**CONCORRÊNCIA BINACIONAL EF 1389-17
 LICITACIÓN PÚBLICA BINACIONAL EF 1389-17**

AQUISIÇÃO DE SISTEMA DE SEGURANÇA INTEGRADO PARA MONITORAMENTO DO RESERVATÓRIO DE ITAIPU

ADITAMENTO 6

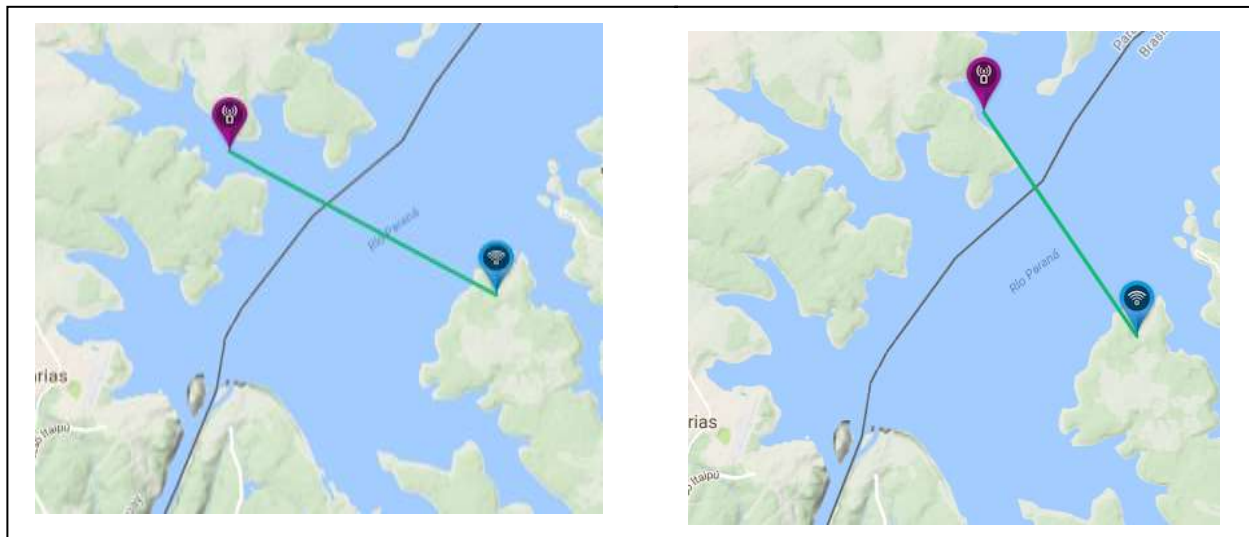
Com a utilização de software de cálculo de linha de vista georeferenciados, desde a zona alta da barragem para a zona de cobertura, entende-se que em várias zonas desejadas de controle, como as indicadas no item 3.1 da detecção de botes ou pequenas embarcações ao nível das águas, resultaria impossível devido a obstrução do terreno.

Ainda com a inclusão de uma Torre sobre a cota 225 da Itaipu de no mínimo 52mts. (Altura de 277mts) se entende que para qualquer ponto por detrás das entradas de terra (ver imagens) ou calhas, existe uma total obstrução do RADAR, o que resulta em uma impossibilidade na detecção de objetos na superfície da água.

Con la utilización de software de cálculo de línea de vista georeferenciados, desde la zona alta de la represa a la zona de cobertura, se tiene que en varias zonas deseadas de control, como las indicadas en el ítem 3.1 de la detección de botes o pequeñas embarcaciones al nivel de las aguas, resultaría imposible debido a la obstrucción del terreno.

Puede ser considerada la instalación de torres, pero sería necesario que tales torres sean de mucha mayor altura a las protecciones existentes. Aún con la inclusión de una Torre sobre la cota 225 de Itaipú de no menos 52mts. (Altura de 277mts) se tiene que para cualquier punto detrás de las entradas de tierra (ver imágenes) o calas, se tiene una total obstrucción del RADAR, lo que resulta en una imposibilidad en la detección de objetos en la superficie del agua.

Como pode ser observado, para todos os pontos detrás de calhas ou entradas de terra na zona da barragem, para tais zonas, existe uma clara obstrução do terreno na linha de vista que pode ter o radar, ainda considerando uma torre de altura de 50mts por sobre a cota 225mts. Diante desta situação, para a montante unicamente resulta eficiente a instalação de um segundo radar na zona ilustrada mais abaixo, no qual permite o controle quase total da área inicialmente desejada pela ITAIPU.

Como se puede observar, para todos los puntos detrás de calas o entradas de tierra en la zona del embalse, para dichas zonas, existe una clara obstrucción del terreno a la línea de vista que puede tener el radar, aun considerando una torre de altura de 50mts por sobre la cota 225mts. Ante esta situación, para aguas arriba, únicamente resulta eficiente la instalación de un segundo radar en la zona ilustrada más abajo, lo cual permite el control casi total del área inicialmente deseada por la ITAIPU.

proponentes, solicitamos sejam reconsideradas as zonas de cobertura desejada para a montante, somente àquelas permitidas pela linha de vista desde o local de instalação preexistente, ou na falta, seja analisada a localização de um segundo lugar (a montante) para localização de um radar secundário.

A área de monitoramento exigida para o Sistema Radar está estabelecida no item 3.1 da Especificação Técnica.
